BOLLETTINO DI SERVIZIO – 03/MAGGIO 2005

SPN 1205

NUOVO RELE'AMPEROMETRICO DEL COMPRESSORE

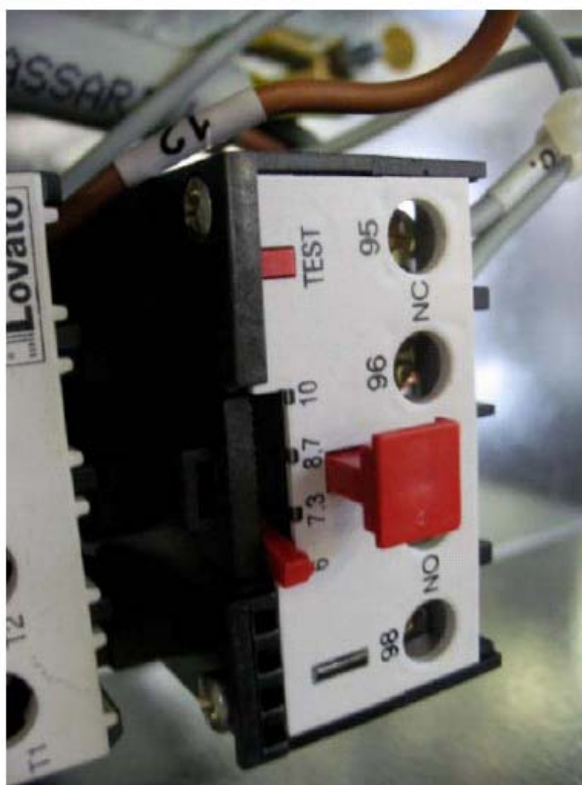
Il precedente Relè Amperometrico del compressore codice 620428 00 (9-15 amps) è stato sostituito con uno **nuovo** avente scale inferiori (6-10 amps) e regolato al minimo (6 amps), come mostrato nella sottostante foto.

Il **nuovo Relè Amperometrico** è disponibile come parte di ricambio con il codice **620428 02**.
